改善箇所説明図①

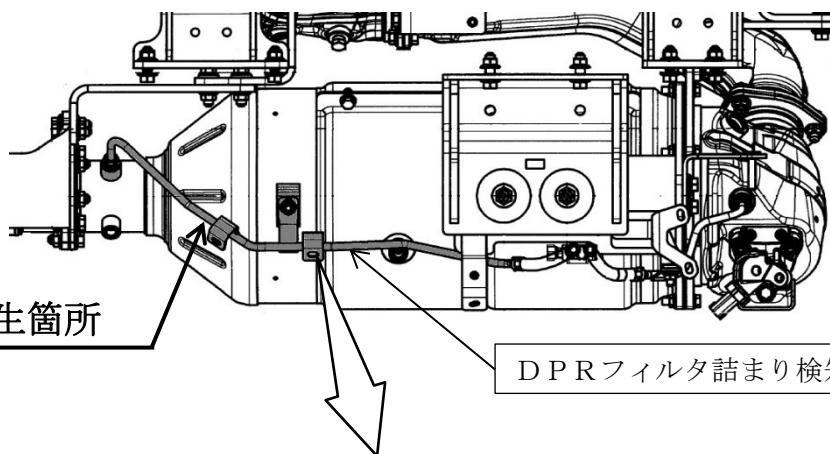
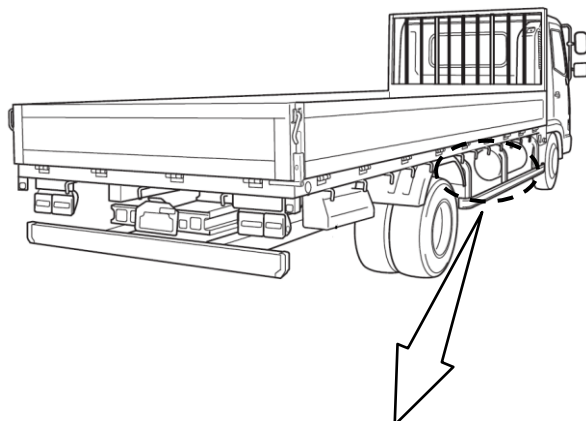
中型トラックにおいて、DPRフィルタ詰まり検知用パイプの固定方法が不適切なため、DPR本体の熱膨張・収縮等によりパイプ固定部に亀裂が発生するものがある。そのため、亀裂部から排気ガスが漏れ、DPRフィルタに煤が堆積してもDPR警告灯が点灯しなくなり、最悪の場合、DPRフィルタが損傷するおそれがある。

全車両、当該パイプおよび固定金具を対策品に交換する。
